COMITATO VALUTAZIONE DI IMPATTO AMBIENTALE

Parere n. 18/2018

OGGETTO: Ditta: Consorzio Inerti Materie Prime Secondarie - C.I.M.P.S. S.r.l.
Sede legale in Comune di Jesolo in via Ettore Bugatti n° 60
Sede operativa in via Ettore Bugatti n°61 – 30016 Jesolo (VE)
Intervento: Rinnovo dell'autorizzazione all'esercizio dell'impianto di recupero rifiuti non pericolosi a matrice inerte.
Procedura di assoggettabilità alla procedura di VIA ai sensi dell'art.13 della L.R n. 4/2016.

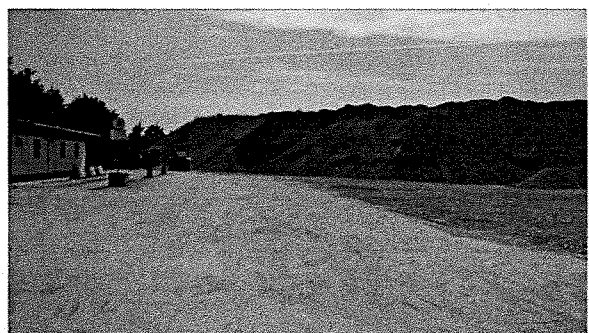
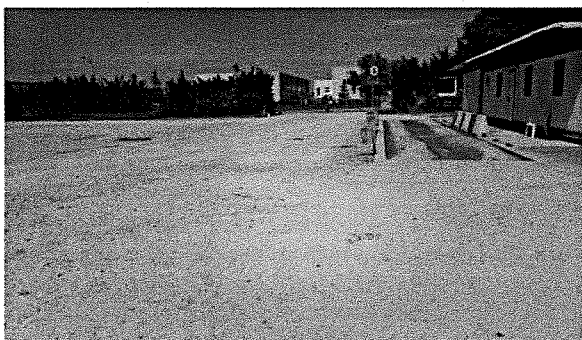
Il Comune di Jesolo si è dotato di Piano di Classificazione acustica del territorio, in base alla zonizzazione acustica il sito ricade in Classe V - Area prevalentemente industriale. La documentazione presentata comprende uno studio di impatto acustico, aggiornato a seguito della richiesta integrazioni, che dimostra come il progetto sia compatibile con la

zonizzazione acustica comunale, e non disturbante rispetto i ricettori a maggiore sensibilità individuati dallo stesso studio a condizione di mantenere un cumulo di materiale avente sviluppo alla base di metri 30 x 15 ed altezza minima di metri 4,50 con funzione di schermatura rispetto all'edificio ricettore posto a confine con il lotto d'impianto.

Considerazioni del gruppo istruttorio: l'analisi della cartografia degli strumenti urbanistici non evidenzia la presenza di vincoli o di ulteriori prescrizioni della pianificazione vigente di ordine locale e sovra-comunale che risultino in conflitto con le caratteristiche dell'intervento.

PLANIMETRIA GESTIONE DELLE ACQUE E PRESIDI DI SICUREZZA

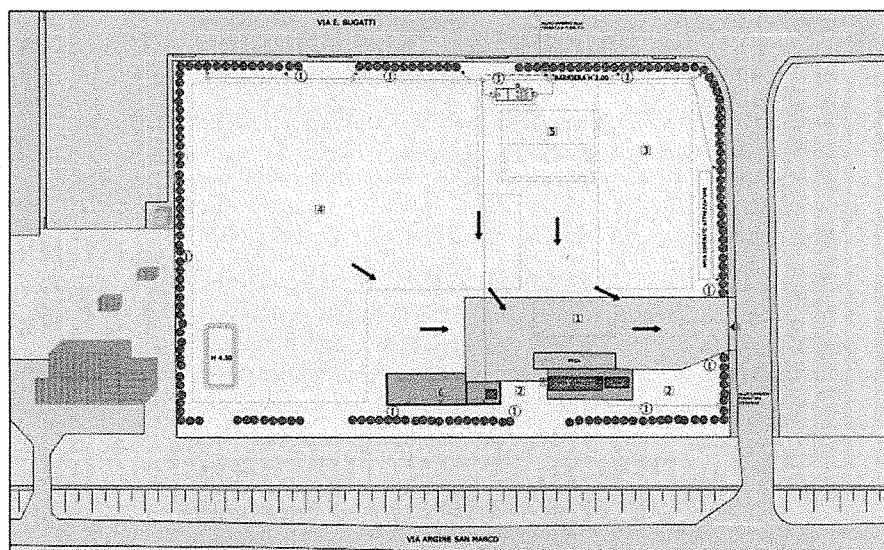
L'altezza massima dei cumuli di rifiuti secondo la prescrizione contenuta nell'autorizzazione non deve essere superiore a 4 metri. Il layout dell'impianto e le diverse zone operative con individuati i diversi sistemi di protezione ambientale presenti e di progetto sono riportati nella tavola 3-bis :
